中央新幹線（東京都・名古屋市間）環境影響評価準備書に対する
意見の概要及び当該意見についての事業者の見解の送付について

中央新幹線（東京都・名古屋市間）環境影響評価準備書に対する
意見の概要及び当該意見についての事業者の見解

【愛知県】

生活環境（土壌環境・その他：日照障害）（1/1）

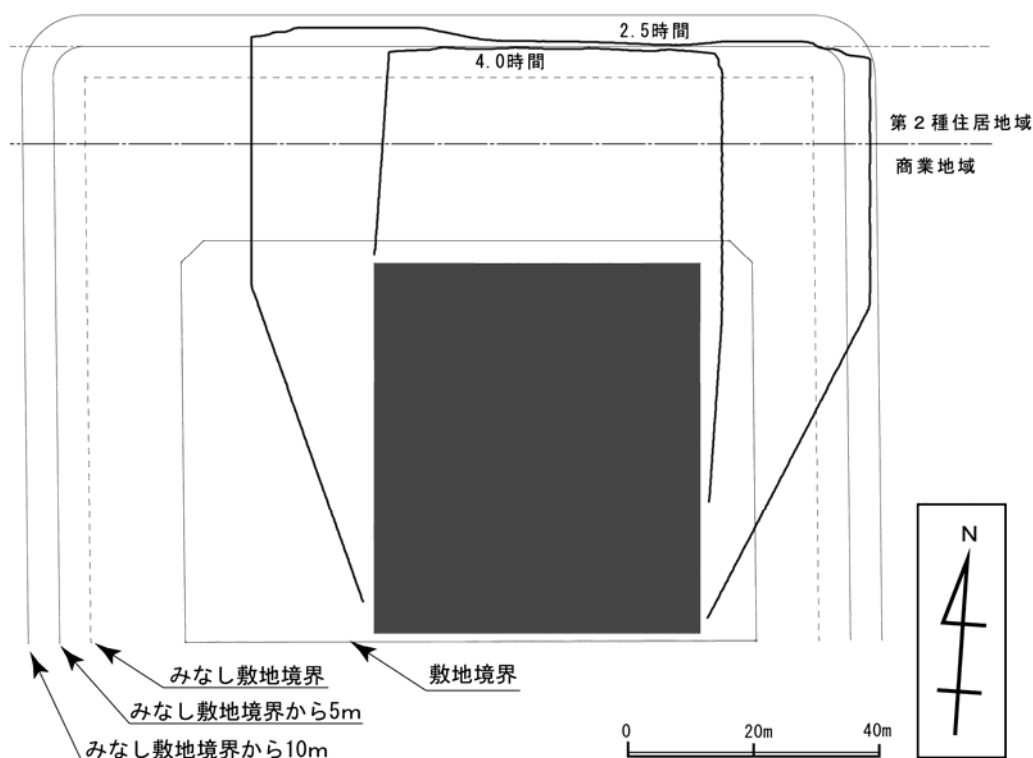
- 日照障害の予測式：予測地点で「計画施設の高さ」として、西尾町の保守基地は 15m、換気施設等は 30m、勝川町の換気施設等は 25m、中区丸の内の変電施設は 35m、坂下町、熊野町、中区三の丸、中村区名駅付近は 10m 未満（具体的な高さは隠されている）と記載してあるが、それぞれの高さの設定根拠、なぜこの高さでないといけないのか、同じ換気施設で西尾町は 30m、勝川町は 25m、他は 10m 未満の違いは何かを記載すべきである。
- 日照障害の予測式について、予測地点で「計画施設の高さ」として、西尾町の換気施設等は 30m、勝川町の換気施設等は 25m、中区丸の内の変電施設は 35m であるが、坂下町、熊野町、中区三の丸、中村区名駅付近は 10m 未満と記載してある。西尾町と勝川町の換気施設も、日照対策上、10m 未満にすべきである。西尾町と勝川町の換気施設だけが低い理由はあるのか。
- 日照障害の予測結果について、予測値が「4 時間未満」「2.5 時間未満」などとあるが、基準値を満たしていることを示しているだけにすぎず、予測結果とは言えない。正確な日影時間を「3 時間 40 分」とか「2 時間 10 分」などと正確に記載すべきである。また、予測式から直接導かれる「時刻別日影図」を示すとともに、それから計算される「等時間日影図」を示すべきである。
- 日照障害の環境保全措置の検討で「鉄道施設の配置等の工夫により、日照障害を回避、低減できる」とあるが、配置の工夫がどのようにされたかが不明である。各地点毎に施設配置を含む平面図を示し、敷地の北側でないなどが判断できるようにすべきである。
- 日照障害の環境保全措置の検討では「建造物の高さをできる限り低く抑える」ことを原則とし、やむを得ない場合の金銭補償はできるだけ避けるべきである。また、その補償基準は古い昭和 51 年の基準にとらわれず、地上 5m ではなく、地表面で、減少した日照時間全てを対象とすべきである。

予測結果については、太陽の高度・方位及び構造物の高さ・形状等を用いて日影線を求め、日影図を作成し、記載しています。例えば、変電施設における等時間日影線は、下図のとおりです。
